改善箇所説明図

基準不適合発生箇所

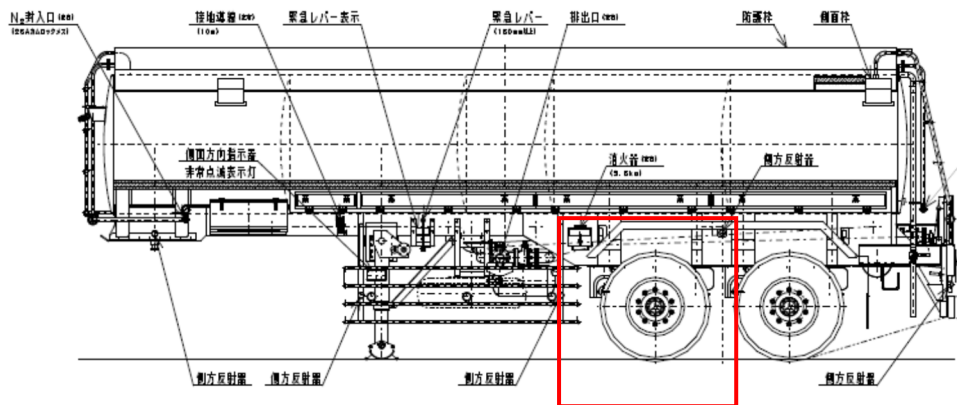
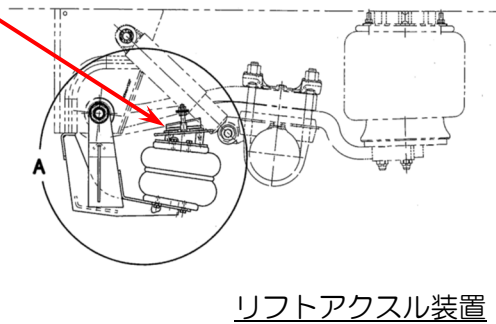
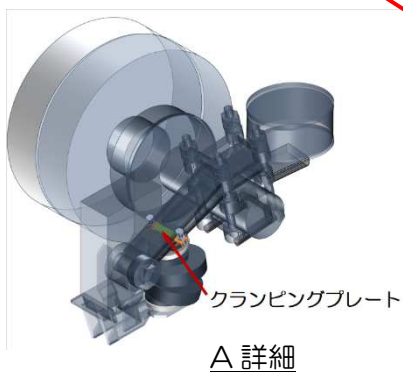
不適合内容

リフトアクスル機能付きトレーラにおいて、強度の検討が不十分であった為リフト装置のリフト用エアスプリングを固定しているクランピングプレートの強度不足により折損し、リフト装置の部品が脱落する恐れがある。

改善措置の内容

全車両に対し、クランピングプレートを強化型に交換する。

識別

作業完了の識別のため、製造銘板付近に緑色丸ステッカーを貼り付ける。
